מחוז ירושלים
מרחב תכנון מקומי ירושלים
תוכנית מס' 3420 ג'
שינוי מס' 2000/1 לתוכנית 3420 ב'

נספח מס' 4 -
נספח איכות הסביבה (קרינה אלקטרו-מגנטית)

הנדון: הוספת יציע לאיצטדיון טדי ביי-ם - השפעת קרינה אלמ"ג מתחמ"ש סמוך סינזוכין- מכחבך מיום 7.2.01

תרשים מס' 1: מיקום תחנת המשנה של
חברת החשמל ביחס לאיצטדיון טדי

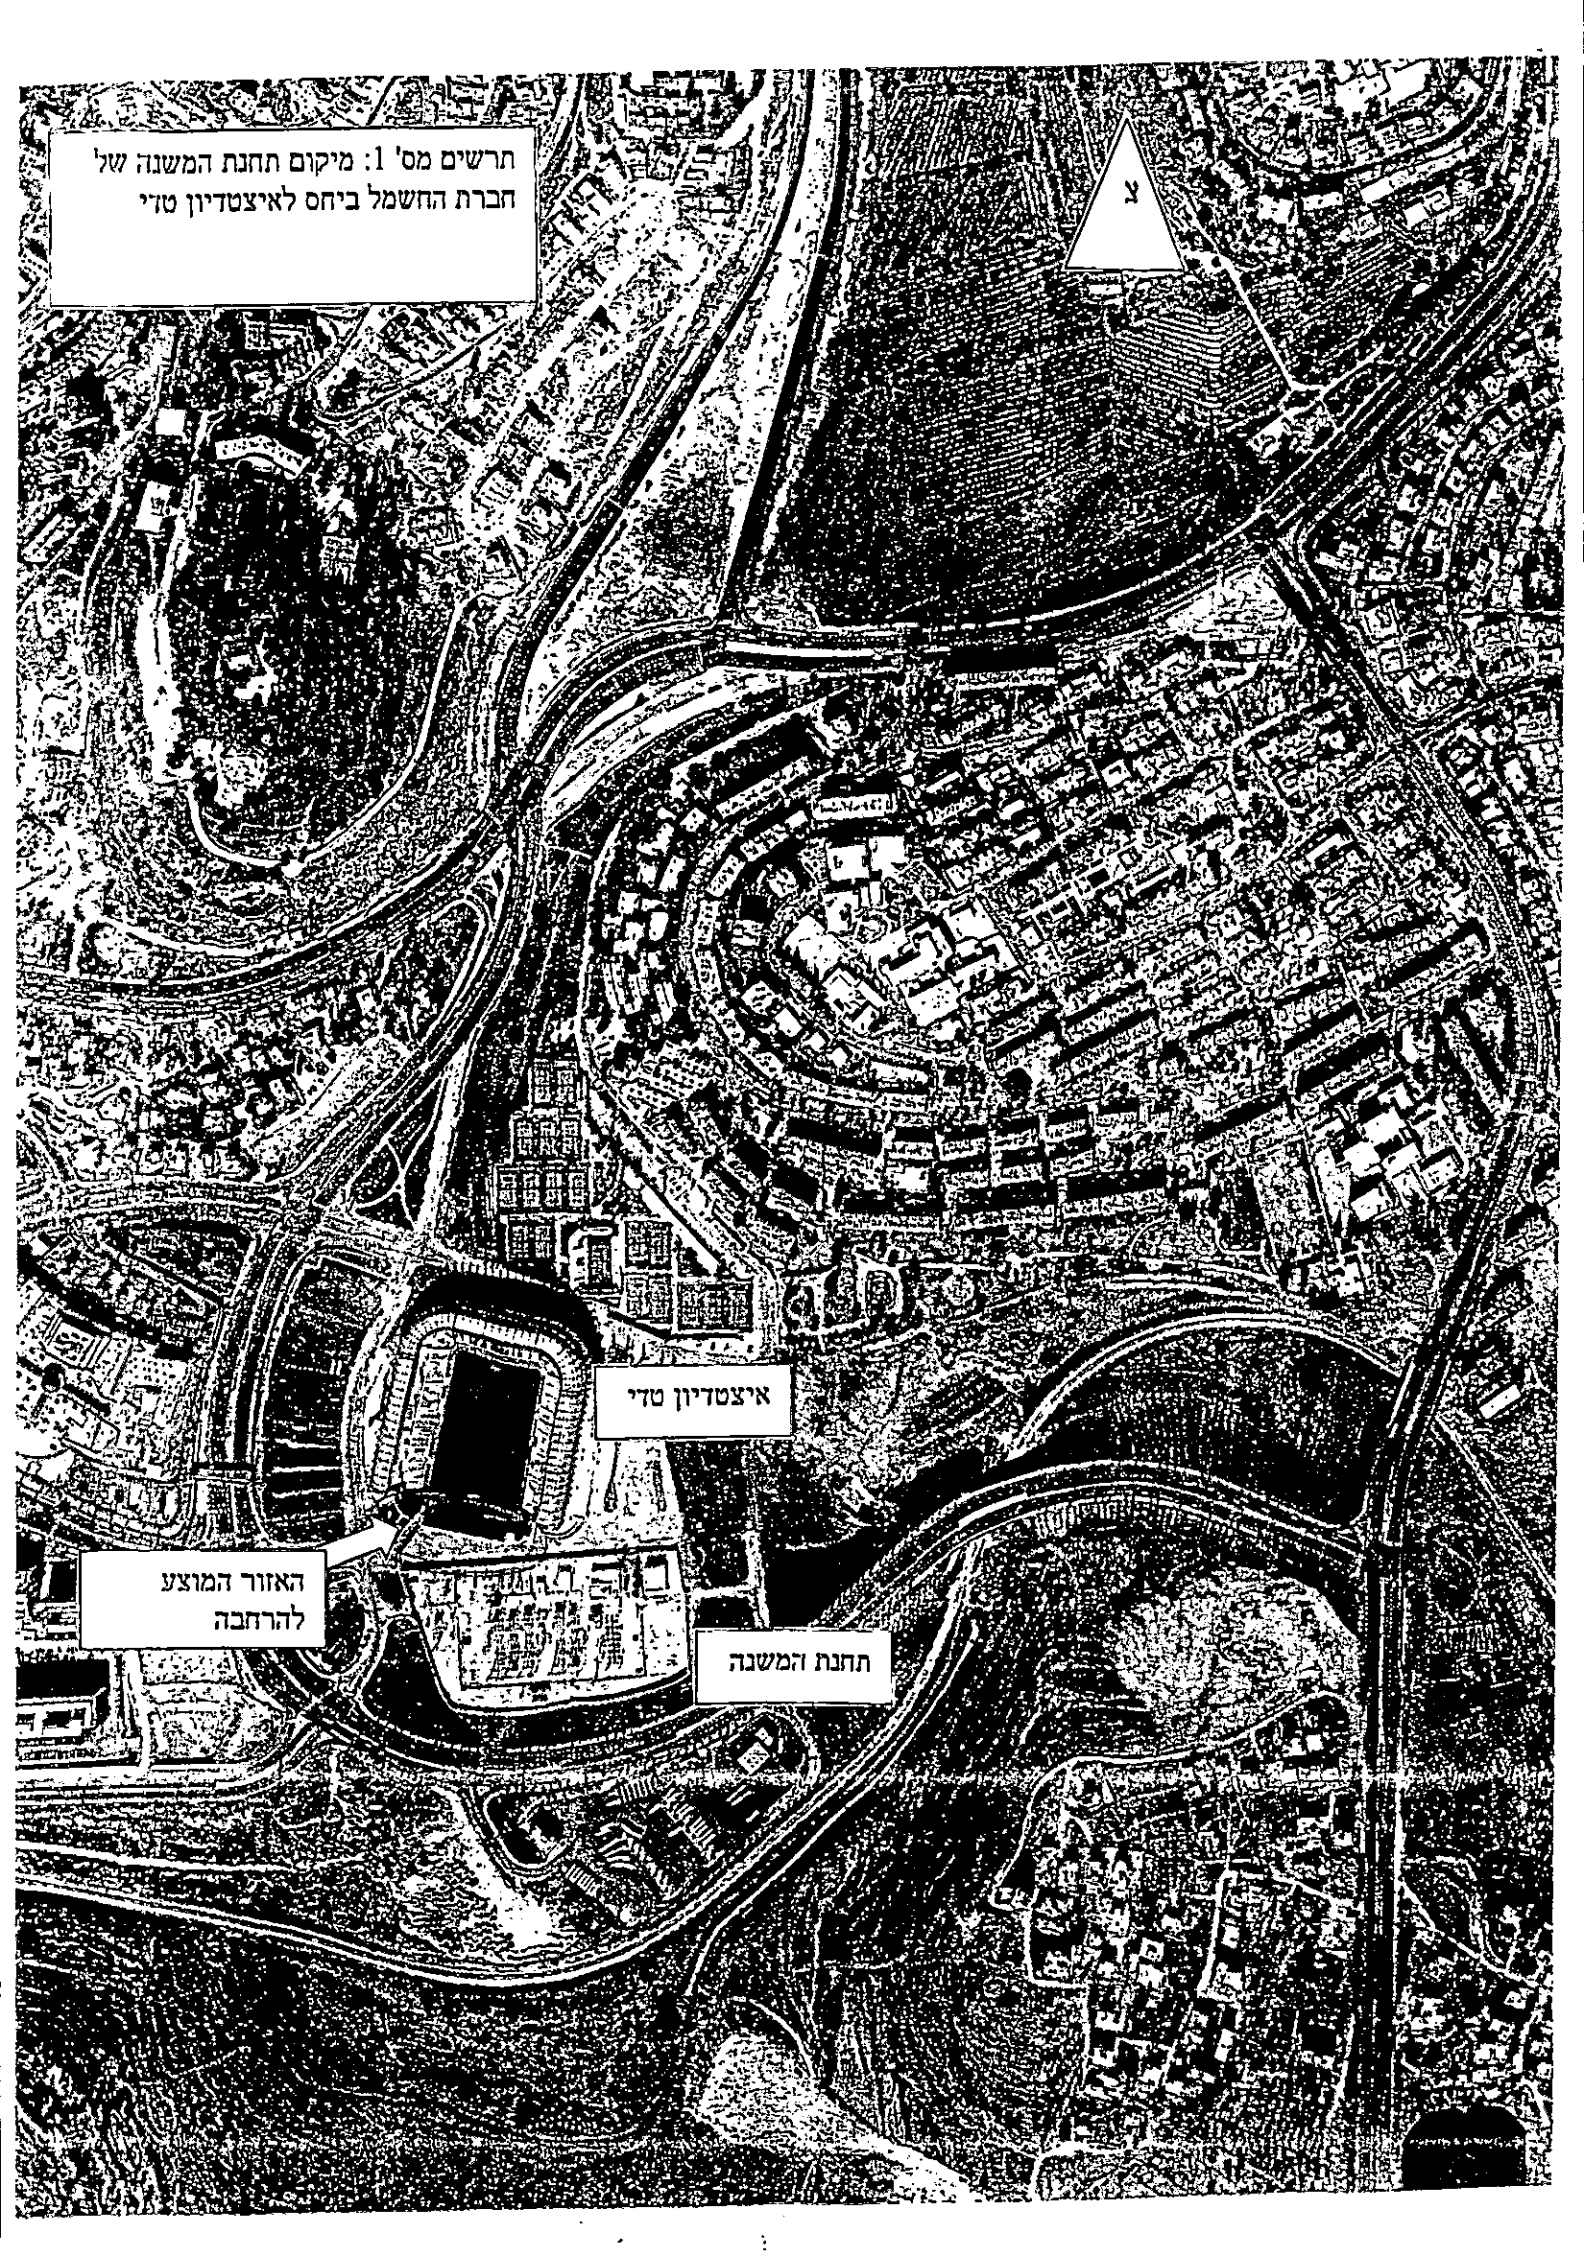
1. כסביבת תחמ"ש לא קיימת קרינה אלקטרומגנטית אלא שדות חשמליים ומגנטיים. בהסתמך על חוצאות בדיקות השדה המגנטי והחשמלי שמקורם בתחמ"ש ובקווי המתח היוצאים ממנו, ע"י חברה "טבת", ברצוני לקבוע שהערכים שנמדדו באזור היציע הדרומי הנמוכנין באיצטדיון טדי ביי-ם, נמוכים מאד יחסית לערכי הסף בהצעה לחקן ICNIRP, בכל הקשור לתחום ELF (מדירות הרשת).
2. בנוסף לחשיפה הנמוכה מאד לשדה המגנטי והחשמלי, יש לציין שערכי הסף בהצעה לחקן ICNIRP הינם לגבי שהיה של 24 שעות. באיצטדיון יהיו צופים מספר שעות בודדות בלבד.
3. לסיכום:
 בהסתמך על הערכים הנמוכים מאד של ערכי השדה המגנטי והחשמלי, לא נשקפה סכנה לאדם בקרבת התחמ"ש שבנדון.
